ATS C Sample initial release precondition

Customer project Name/ 客户项目名称:	JIM-493	MCR No. / MCR号:
--------------------------------	---------	-----------------

DOC-DPF: F01ZH003FU-05

PDEC R24-146

变更描述	零件号	零件名称	Project	样件阶段	变更来源
	F01Z5102D0-03	CONE	JIM-493	C	BOSCH/Customer
	变更前				
变更原因					
	F01Z5102D0-02		F01Z5102D0-03		
	供应商反馈原端锥成型困难，报废率高，端锥整体减短15mm；				
	风险点（影响）				
	验证方法

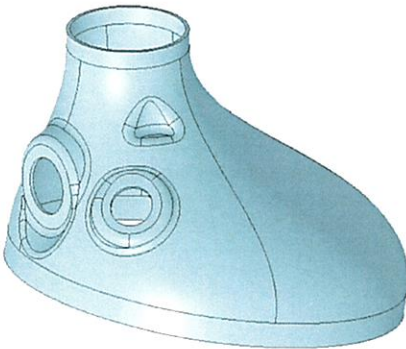
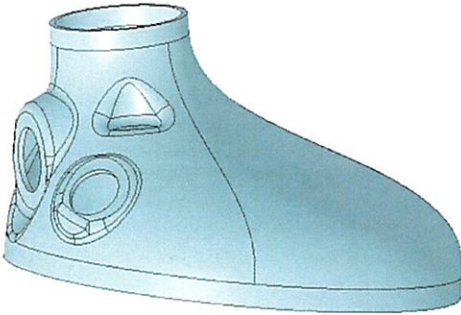
1.端锥形状改变后，气体流速均匀性及传感器位置不合格；2.结构强度变，差有断裂风险；	
FEA及CFD仿真合格，仿真报告如附件；

变更描述	零件号	零件名称	Project	样件阶段	变更来源
	F01Z5101V1	TEMP-SENSOR BOSS	JIM-493	C	BOSCH/Customer
	变更前

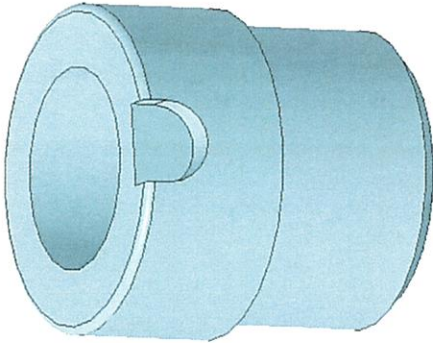
F01Z5102H9-00		F01Z5101V1		
	端锥更改后，为保证T4位置不变座子改用JP560量产传感器座；				
	变更原因	无			
风险点（影响）	无				
验证方法	无

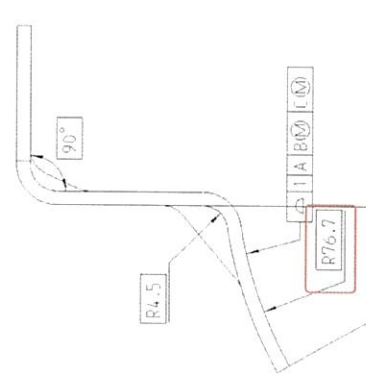
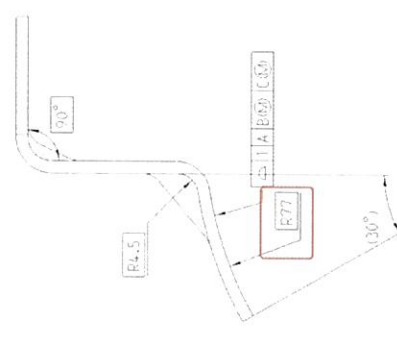
零件号		零件名称	Project	样件阶段	变更来源
F01Z5102DH-04		DP TUBE BRACKET	JIM-493	C	BOSCH/Customer
		变更前			
		变更后			
变更描述					
			F01Z5102DH-02		
			F01Z5102DH-04		
变更原因	1. 线束支架与筒体贴合面外扩0.3mm; 2. 去除支架方形槽倒圆角; 3. 更改支架安装位置;				
变更原因	1. 为方便安装，线束支架与筒体安装面外扩0.3mm; 2.为防止卡口安装困难，客户要求去除传感器支架倒圆角; 3.供应商请求更改支架安装位置，方便焊接;				
风险点（影响）	无				
验证方法	无

零件号	零件名称	Project	样件阶段	变更来源
	F01Z5017X1-04	DP TUBE BRACKET	JIM-493	C	BOSCH/Customer
变更描述	变更前		变更后

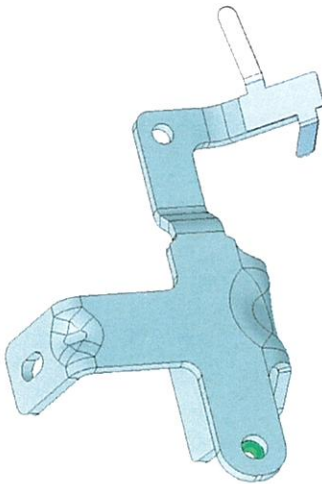
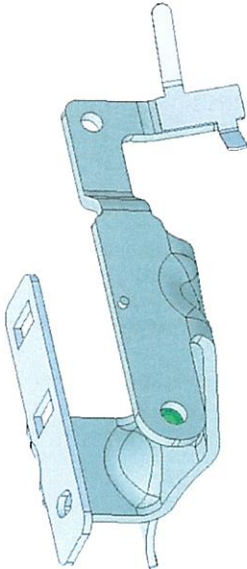
DP TUBE BRACKET: F01Z5017X1-02 DP TUBE BRACKET : F01Z51026E-01 DP TUBE BRACKET : F01Z5102D2-01		DP TUBE BRACKET: F01Z5017X1-04 DP TUBE BRACKET : F01Z51026E-02 DP TUBE BRACKET : F01Z5102D2-01 SENSOR BRACKET : F01Z5102DH-04		
	1. 压差支架形状改变; 2. 压差支架与线束支架组成小组件;				
	根据客户边界及仿真分析结果, 更改压差支架形状;				
变更原因	强度不足, 有断裂风险;				
风险点 (影响)	进行FEA仿真, 仿真报告详见附件				
验证方法

变更描述	零件号	零件名称	Project	样件阶段	变更来源			
	F01Z51026F-01	DP TUBE BRACKET	JIM-493	C	BOSCH/Customer			
	变更后							
变更描述	变更前

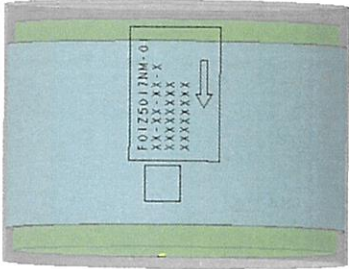
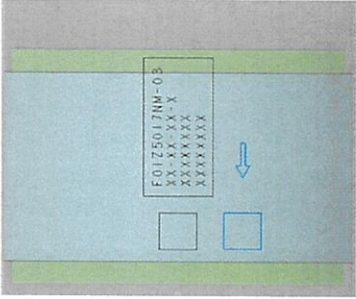
F01Z51026F-00					1. 压差侧支架按压差支架更改后随之更改； F01Z51026F-01		
	变更原因					压差侧支架按压差支架更改后随之更改；		
	风险点（影响）					强度不足，有断裂风险；		
验证方法		进行FEA仿真，仿真报告详见附件

变更描述	零件号	零件名称	Project	样件阶段	变更来源
	F01Z5017NM-02	DOC CANNING	JIM-493	C	BOSCH/Customer
	变更后				
变更描述	变更前

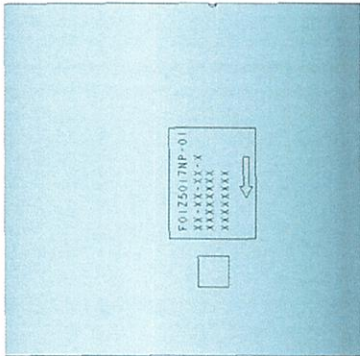
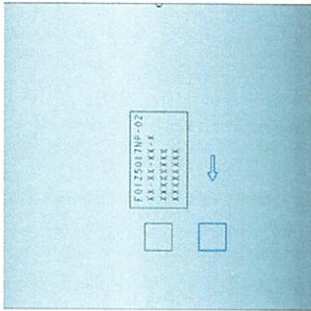
DOC CANNING: F01Z5017NM-01 DOC CANNING SLEEVE: F01Z5102ED-00 DOC CATALYST: F01Z50178N-00 DOC MAT: F01Z5102E9-00				
	1. DOC筒子增加箭头及防错二维码; 2. DOC筒子随端锥减短后随之加长13mm; 3. DOC canning随之更改;				
变更原因	供应商请求在筒子上增加放错二维码及箭头及加长13mm;				
风险点 (影响)	无				
验证方法	无

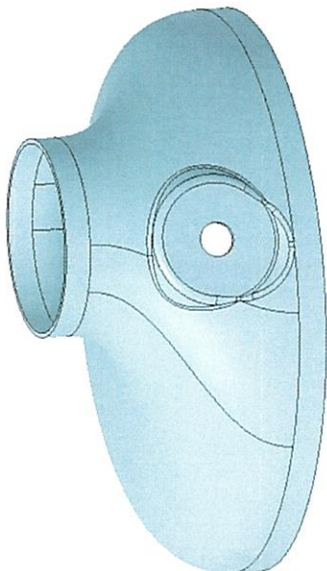
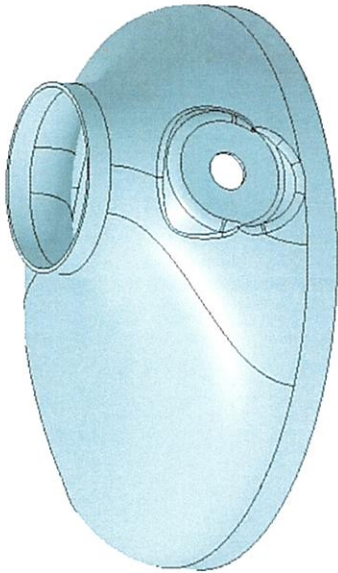
变更描述	零件号	零件名称	Project	样件阶段	变更来源
	F01Z5017NP-02	DPF CANNING	JIM-493	C	BOSCH/Customer
	变更后				
变更描述					
	DPF CANNING: F01Z5017NP-01		DPF CANNING: F01Z5017NP-02		
	DPF CANNING SLEEVE: F01Z5102EE-00		DPF CANNING SLEEVE: F01Z5102EE-01		
	DPF CATALYST: F01Z5017WM-00		DPF CATALYST: F01Z5017WM-00		
	DPF MAT: F01Z5102EA-00		DPF MAT: F01Z5102EA-01		
变更原因	衬垫按背压重新设计，图纸升级，canning根据衬垫更改后随之更改；供应商请求在筒子上增加放错二维码及箭头；				
风险点（影响）	衬垫预紧力不足，载体有吹出风险；				
验证方法	已进行canning DV实验；

变更描述	零件号	零件名称	Project	样件阶段	变更来源
	F01Z51025X-01	DP SENSOR BOSS	JIM-493	C	BOSCH/Customer
	变更前

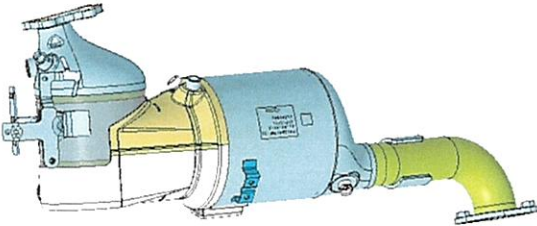
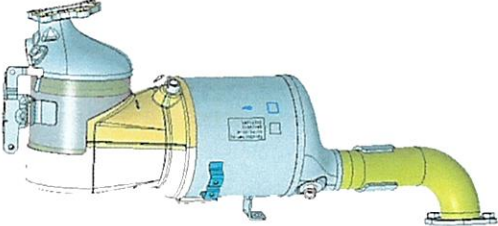
F01Z51025X-00				
			F01Z51025X-01		
	变更原因	压差座在端锥更改后随之更改;			
风险点（影响）	无				
验证方法	无

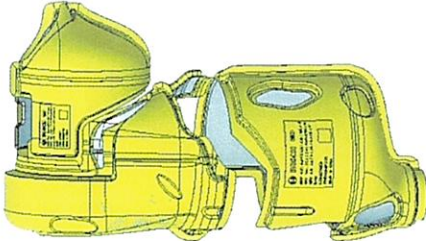
零件号	零件名称	Project	样件阶段	变更来源
F01Z5017W7-02	DP tube OUTlet	JIM-493	C	BOSCH/Customer
变更前				
变更描述				
	DP tube OUTlet: F01Z5017W7-01 DP tube OUTlet: F01Z5017YJ-01 RUBBER HOSE INLET: F01Z5101CA DP TUBE CLAMP: F01Z501603 DP TUBE CLAMP: F01Z501598		DP tube OUTlet: F01Z5017W7-02 DP tube OUTlet: F01Z5017YJ-01 RUBBER HOSE INLET: F01Z5102SW-00 DP TUBE CLAMP: F01Z501603 DP TUBE CLAMP: F01Z501598	
	1. 压差软管增长; 2. 压差管组件随之更改;			
	压差支架更改后, 压差软管随之增长, 压差软管更新后, 压差管组件随之更改;			
	无		无	
验证方法	无

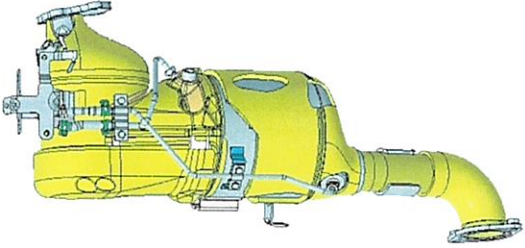
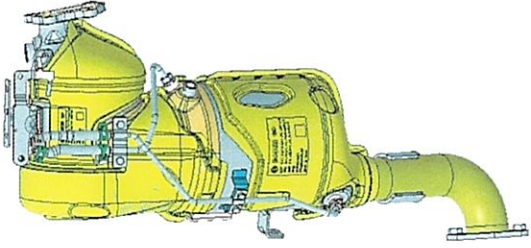
零件号	零件名称	Project	样件阶段	变更来源
		INSULATION	JIM-493	C	BOSCH/Customer
变更描述	变更前		变更后		
			DOC INSULATION 01: F01Z5018AV-01 DOC INSULATION 02: F01Z5018AW-01 MIXER INSULATION 01: F01Z5018AX-00 MIXER INSULATION 02: F01Z5018AY-00 DPF INSULATION 01: F01Z5018AZ-01 DPF INSULATION 02: F01Z5018B0-00		
	1. 保温壳按开模模型细化;				
	保温壳按照开模模型细化;				
	无				
验证方法	无

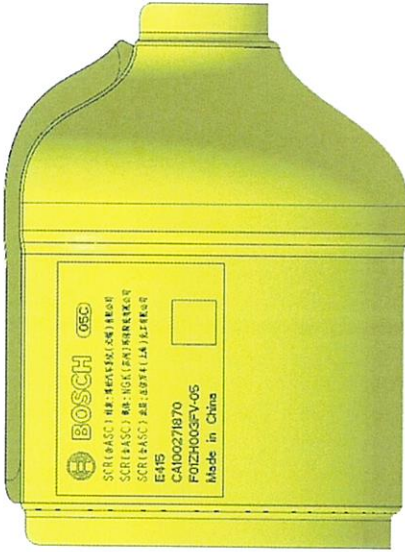
零件号	零件名称	Project	样件阶段	变更来源
F01Z5018BZ-00	SCR UNIT	JIM-493	C	BOSCH/Customer
变更前		变更后		
变更描述	  INSULATION WITH MAT: F01Z5016EJ INSULATION FOIL: F01Z51018A INSUALTION MAT: F01Z51018B INSULATION WITH MAT: F01Z5018BZ-00 INSULATION FOIL: F01Z5102T7-00 INSUALTION MAT: F01Z51018B			
变更原因	按客户要求，保温壳铭牌信息位置更改到车架下方；			
风险点（影响）	无			
验证方法	无

变更描述	零件号	零件名称	Project	样件阶段	变更来源
	F01Z5018C0-00	INSULATION WITH MAT	JIM-493	C	BOSCH/Customer
	变更后				
	变更前

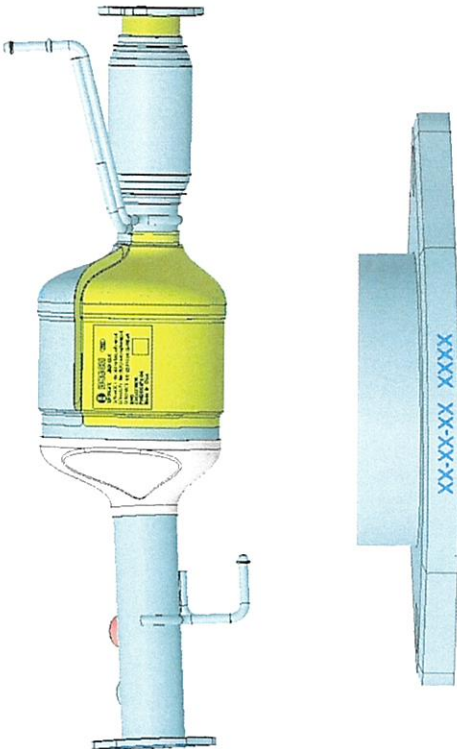
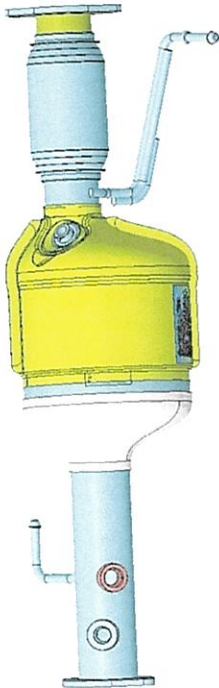
INSULATION WITH MAT: F01Z5016EK INSULATION FOIL: F01Z51018C INSUALTION MAT: F01Z51018D		INSULATION WITH MAT: F01Z5018C0-01 INSULATION FOIL: F01Z5102T8-00 INSUALTION MAT: F01Z51018D		
	1.按客户要求，保温壳铭牌信息位置更改到车架下方； 2.供应商请求把生产日期和生产批次号改到法兰上；				
变更原因	无				
风险点（影响）	无				
验证方法	无

JIM 493 C样件状态 DOC端锥变更FEA评估

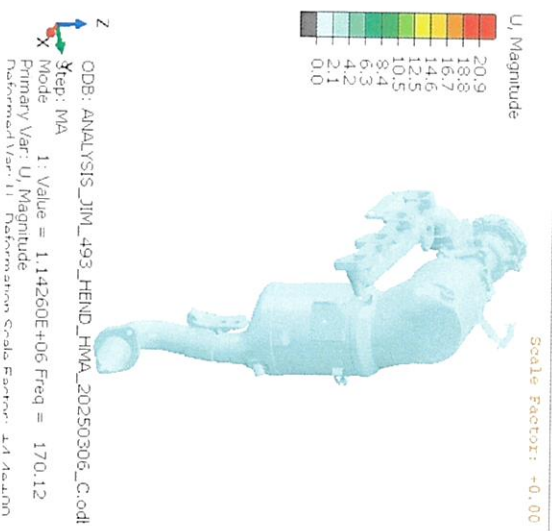
1阶模态频率170.12Hz，变更前为169.2Hz

26.7MPa@ 150Hz(X)
(变更前: 29.3Mpa)

41MPa@ 150Hz(X)
(变更前: 42.3Mpa)

59.3MPa@ 150Hz(X)
(变更前: 56.7Mpa)

32.7MPa@ 150Hz(X)
(变更前: 34.5Mpa)

36.4MPa@ 150Hz(X)
(变更前: 36.3Mpa)

DOC端锥的变更对应力影响较小，变更前的件已通过台架耐久，变更后整车耐久失效风险很低

JIM 493 C 样件状态 取消SDPF出气管保温的评估

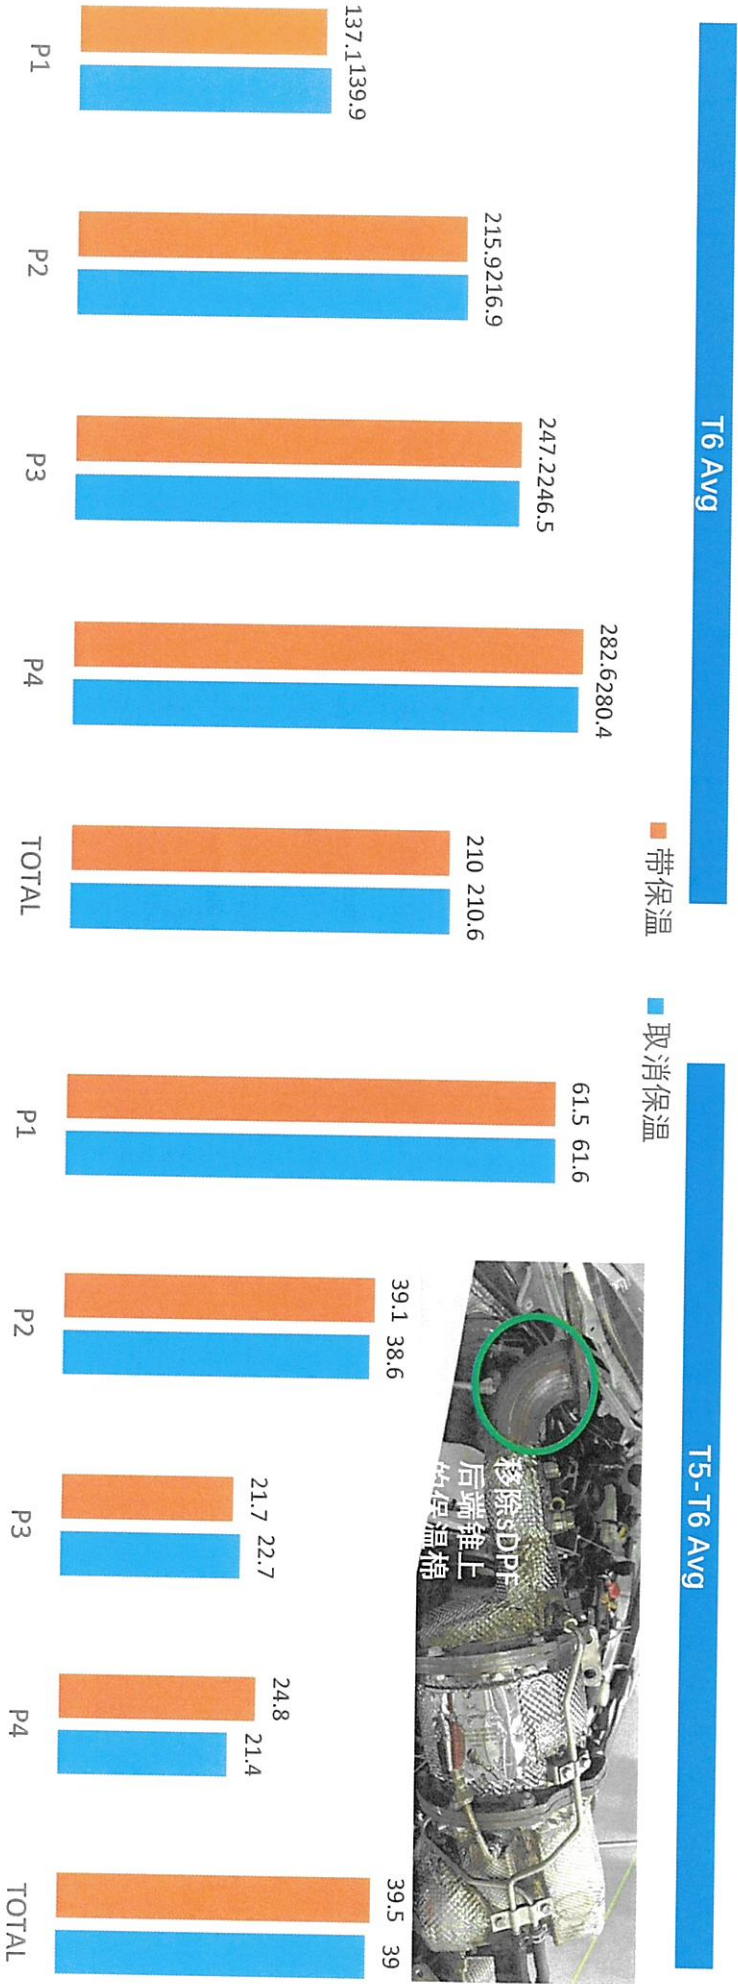
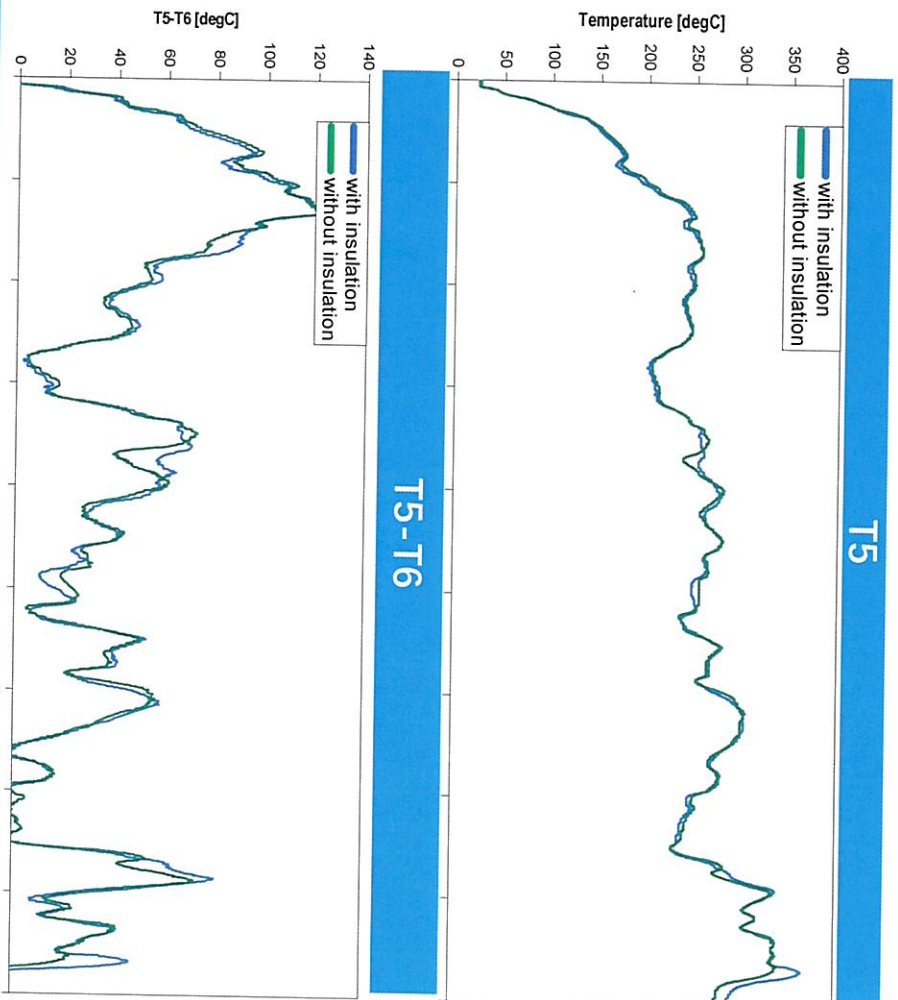
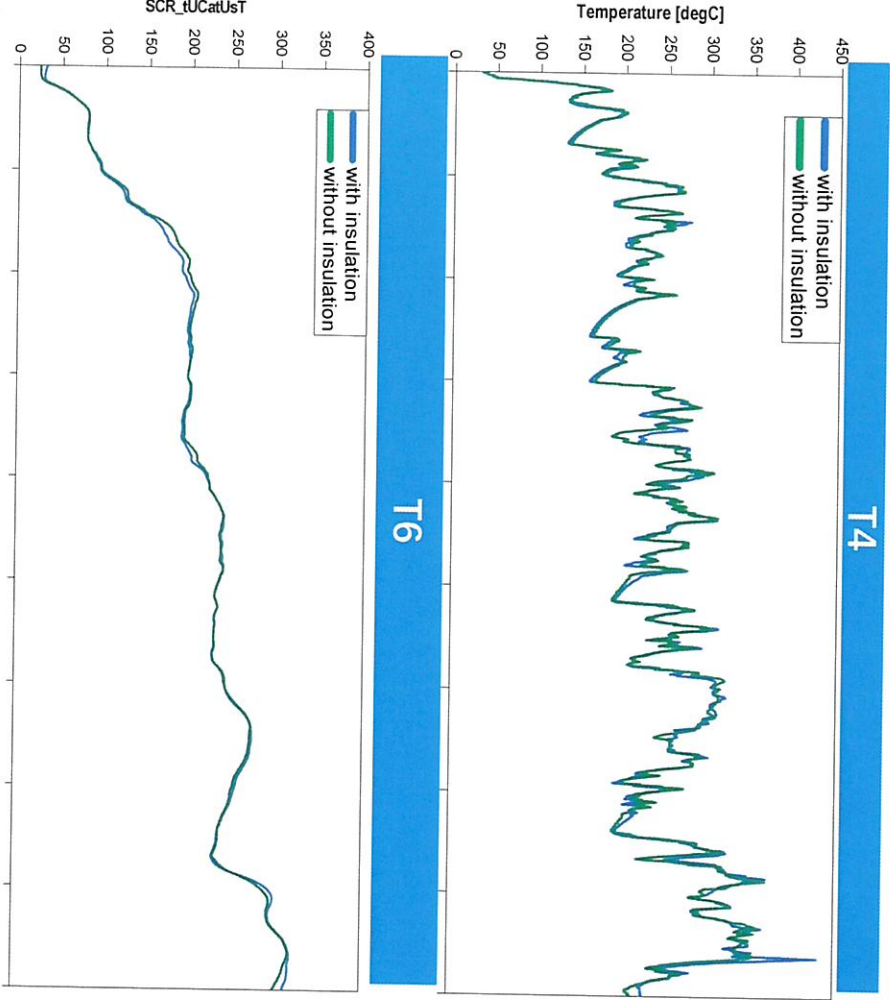
移除SDPF后端锥上的保温，对T6平均温度、T5到T6间的温损基本没有影响

移除SDPF后端锥上的保温，对T6瞬态温度、T5到T6间的温损基本没有影响
